Information Update

System Board Update

Figure 1-1. System Board Jumpers

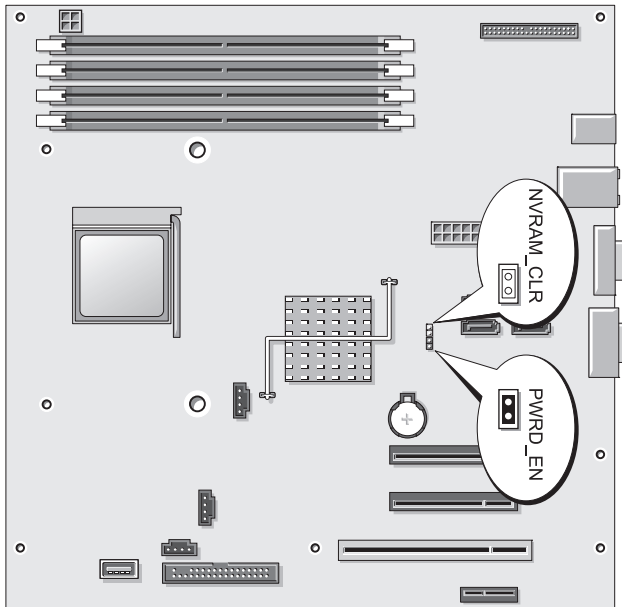
Figure 6-1 in the *Hardware Owner's Manual* incorrectly illustrated the system jumpers and the PCI slot (slot 3). Figure 1-1 shows the correct illustration.

图 1-1. 系统板跳线

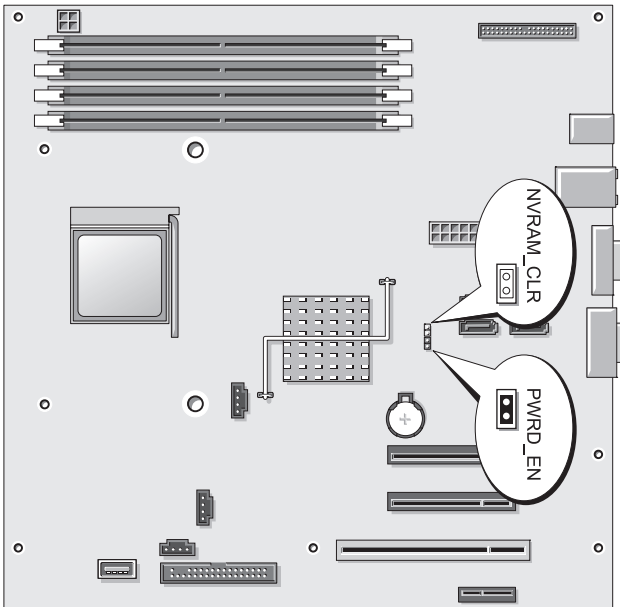
硬件用户手册中的图 6-1 所示的系统跳线和 PCI 插槽（插槽 3）有误。图 1-1 的是正确的图示。

Figure 1-1. Cavaliers de la carte système

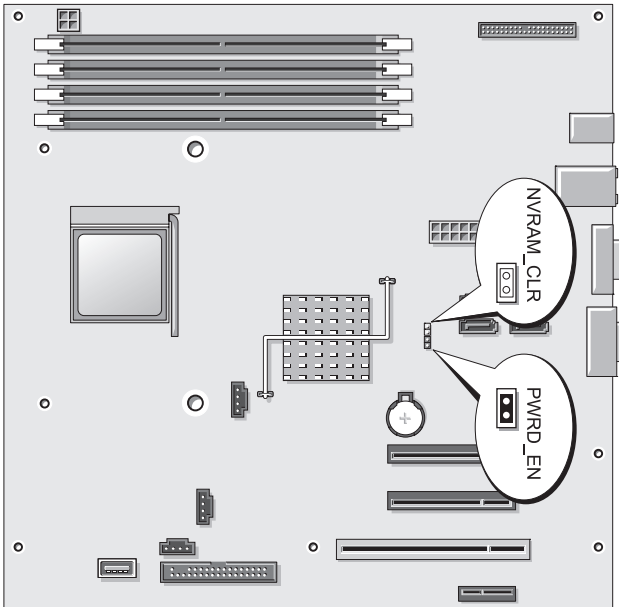
L'illustration des cavaliers de la carte système et du logement PCI (logement 3) de la figure 6-1 du *manuel du propriétaire* était incorrecte. La figure 1-1 montre l'illustration correcte.

Abbildung 1-1. Jumper auf der Systemplatine

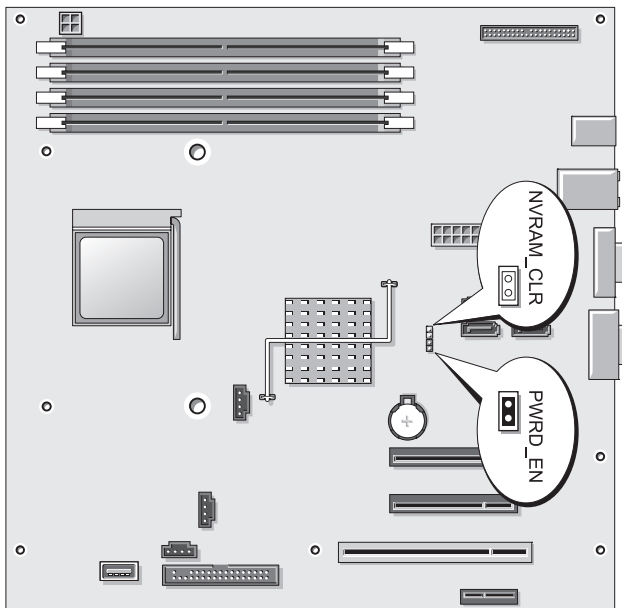
Auf Abbildung 6-1 im *Hardware-Benutzerhandbuch* sind die System-Jumper und der PCI-Steckplatz (Steckplatz 3) falsch dargestellt. Abbildung 1-1 zeigt die korrekte Darstellung.

図 1-1 システム基板のジャンパ

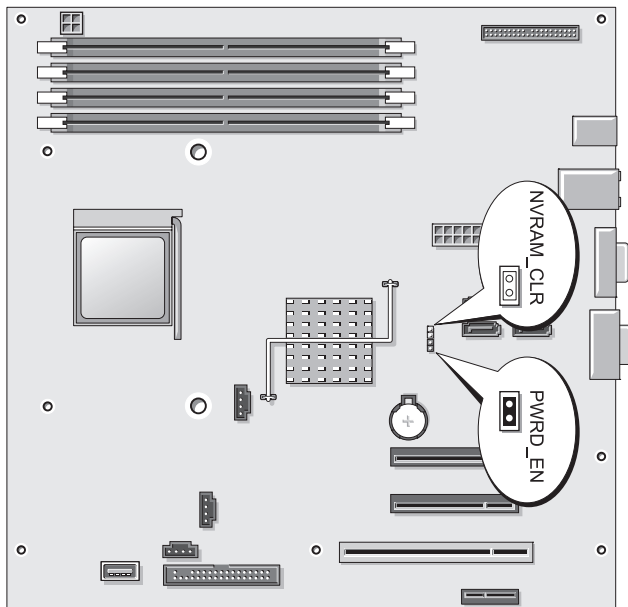
『ハードウェアオーナーズマニュアル』の図 6-1 では、システムジャンパと PCI スロット（スロット 3）の位置が間違っていました。図 1-1 が正しい図です。

그림 1-1. 시스템 보드 점퍼

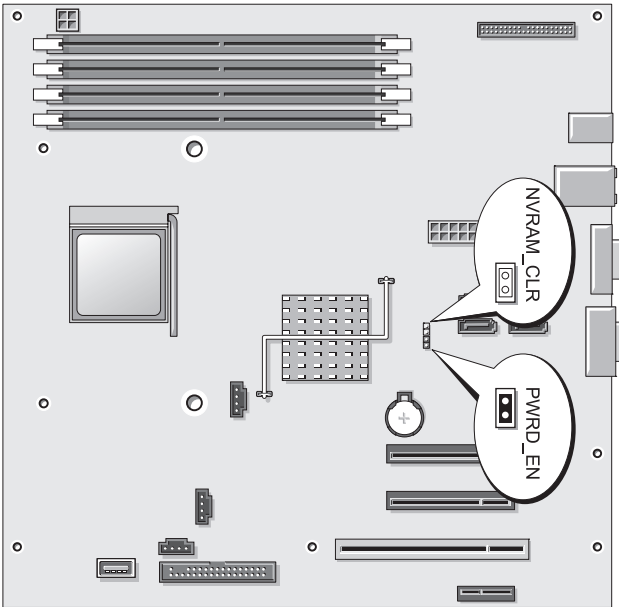
하드웨어 소유자 설명서의 그림 6-1은 잘못된 시스템 점퍼 및 PCI 슬롯 (슬롯 3)을 설명하고 있습니다. 그림 1-1이 올바른 설명을 보여 줍니다.

Ilustración 1-1. Puentes de la placa base

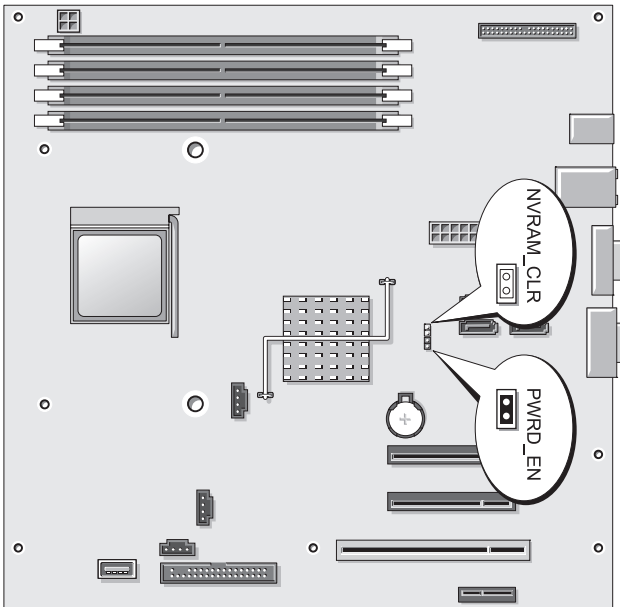
En la ilustración 6-1 del *Manual del propietario del hardware* se identifican incorrectamente los puentes del sistema y la ranura PCI (ranura 3). En la ilustración 1-1 se muestra el contenido correcto.
